Odpowiedzi na pytania potencjalnych oferentów z dnia 15 listopada 2021 r.

Dotyczy: Zapytania ofertowego nr 01/HGS/2021 na wykonanie otworu kierunkowego Chochołów GT-1 w miejscowości Chochołów, gmina Czarny Dunajec, powiat nowotarski w obrębie obszaru górniczego "Chochołowskie Termy"

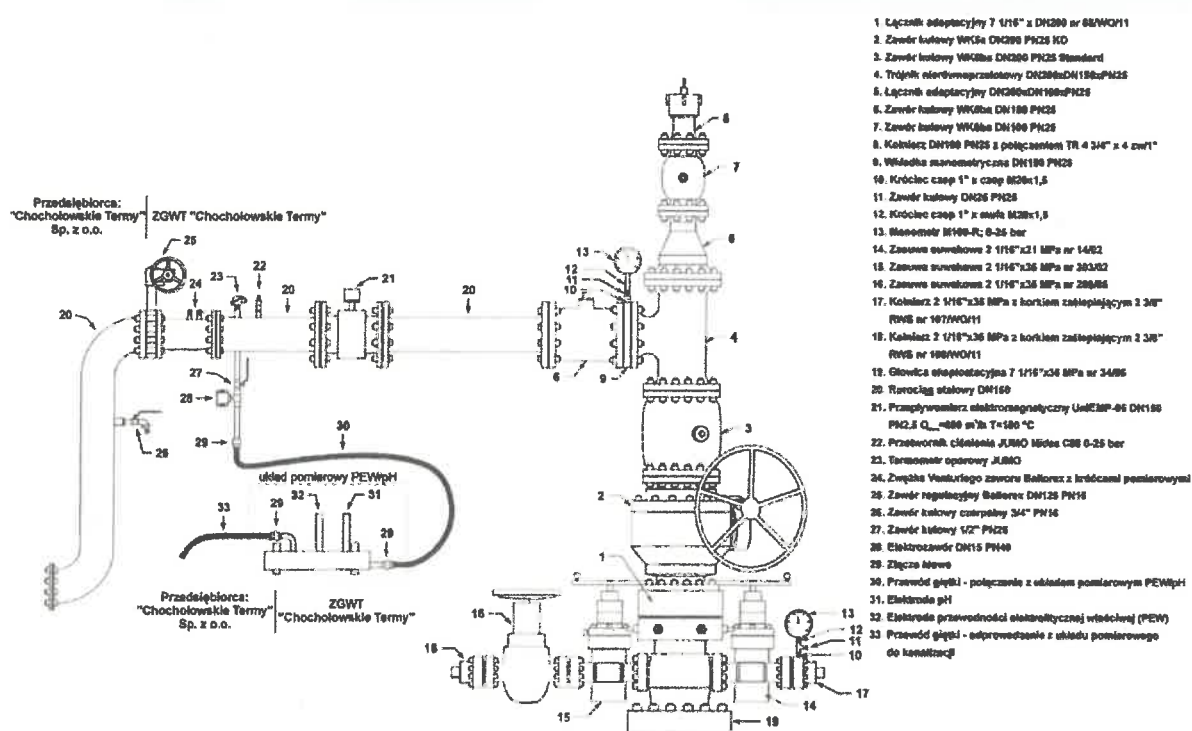
Jakie są minimalne wymagania techniczne, specyfikacja „typ, rodzaj stali, temperatura” dla głowicy eksploatacyjnej? Czy może zostać zamontowane zabezpieczenie wylotu otworu typowe dla otworów geotermalnych czy też zabezpieczenie typowo naftowe spełniające powyższe wymagania (cena głowicy geotermalnej jest o wiele wyższa)?

Głowica stosowana obecnie na odwiercie eksploatacyjnym Chochołów PIG-1 jest zgodna z poniższym schematem. Na odwiercie GT-1 powinna zostać zamontowana głowica o parametrach technicznych nie gorszych od przedstawionych poniżej. Jednocześnie przypominamy, że nazwy własne produktów użyte w zapytaniu ofertowym nr 01/HGS/2021, jego załącznikach, specyfikacjach technicznych, dokumentacji projektowej oraz przedmiarze robót winny być interpretowane jako definicje standardów, a nie jako nazwy konkretnych rozwiązań mających zastosowanie w projekcie. Produkty takie można zastąpić materiałami / urządzeniami równoważnymi innych producentów pod warunkiem spełnienia odpowiednich zapisów z zastrzeżeniem, że jeśli zmiana spowoduje koszty dodatkowe, to ponosi je Wykonawca. Wszelkie nazwy norm użyte w specyfikacjach technicznych, dokumentacji projektowej oraz przedmiarze robót należy traktować jako przykładowe, możliwe do zamienienia przez równoważne normy.
